60 km/uur en fietsveilige inrichting Enterweg/Wierdenseweg (Enter/Ypelo)

Reactienota

Datum: Juli 2025

Figuur 1: Aanpassing bij brug over Entergraven

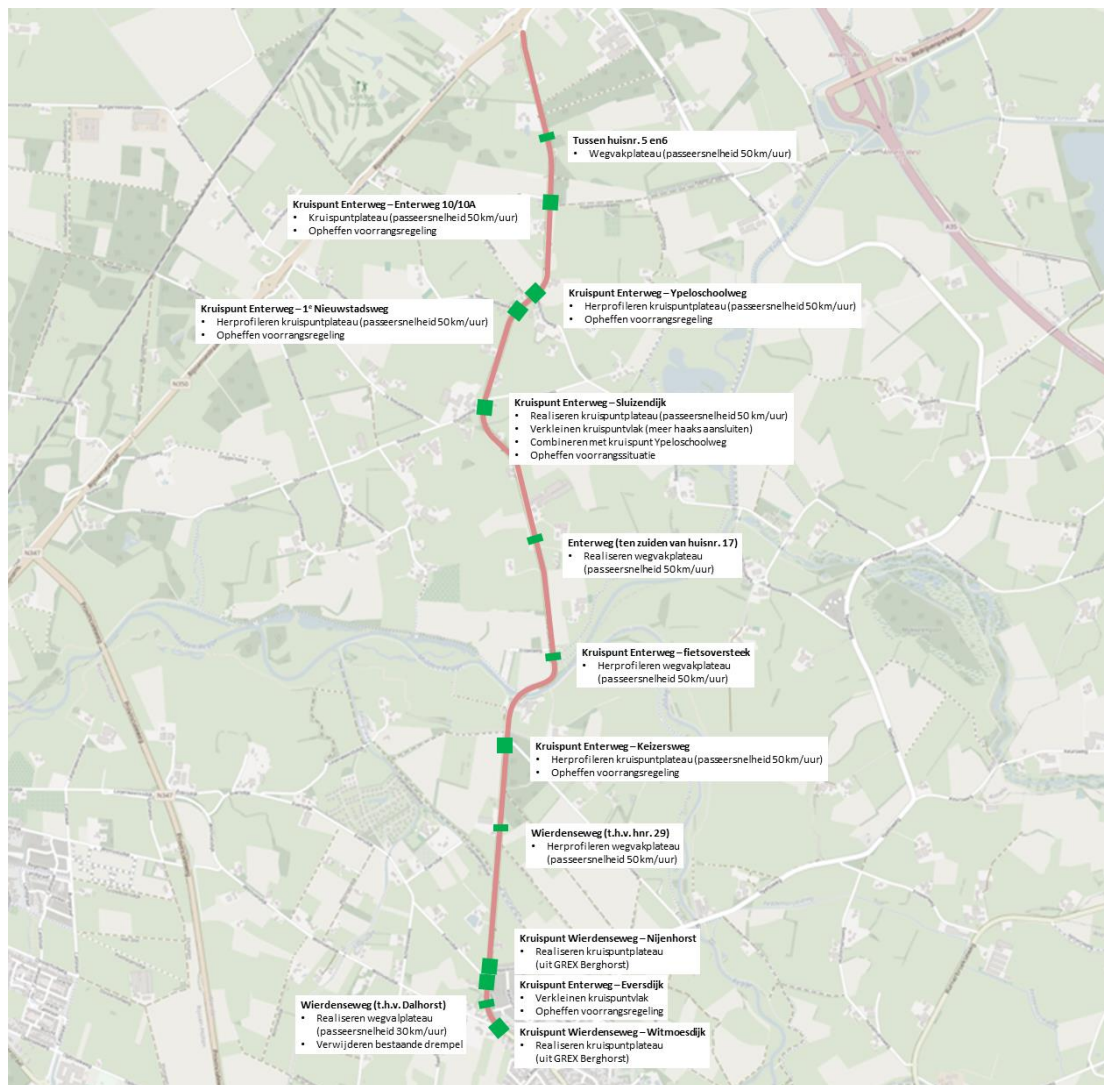
32	Bij de brug over de Entergraven staan op tekening de fietsstroken "gewoon" rechtdoor getekend. Daardoor wordt de fietsstrook duidelijk versmald en de "rijbaan voor de auto" behoudt dezelfde breedte. De aanwezigheid van de brug wordt hiermee duidelijk visueel ontkent welk tot gevaarlijke situaties kan leiden. Daarnaast dient de fietsstrook te allen tijde 1m70 breed te zijn (als beschreven in de actualisatie van het mobiliteitsplan 2024-2030 waar de weg wordt aangeduid als een erftoegangsweg 2).	Ter hoogte van de brug over de Entergraven zullen de fietsstroken worden verbreed. Hierdoor houden fietsers op de brug hun 'zichtbare' positie op de weg.	Ja
Vrijliggende fietspaden			
33	Om de veiligheid voor fietsers (zoals jongelui die naar Wierden op school gaan) te vergroten, is het wenselijker om aparte fietspaden aan te leggen zoals bij de Ypeloweg. De manier waarop de gemeente nu de fietsstroken wil aanbrengen, spreekt van een schijn veiligheid.	De Enterweg/Wierdenseweg is een weg met een verbindende functie in het buitengebied. De combinatie van de hoeveelheid autoverkeer/landbouwverkeer en fietsverkeer vragen wel om aanvullende maatregelen. Dit doen we door brede rode fietssuggestiestroken aan te brengen. Er is geen ruimte voor een vrijliggend fietspad. Hiervoor zullen veel gronden moeten worden aangekocht en de aanlegkosten zijn erg hoog. Hiervoor zijn geen financiën beschikbaar.	Nee

Fietsstroken op juiste breedte doortrekken bij brug over Entergraven

Ter hoogte van de brug over de Entergraven zullen we de groot rood 'attentievlak' maken. Hiermee attentederen we de weggebruikers dat de situatie of op de brug anders is. Door een geheel rood vlak te maken houden fietsers op de brug hun 'zichtbare' positie op de weg.
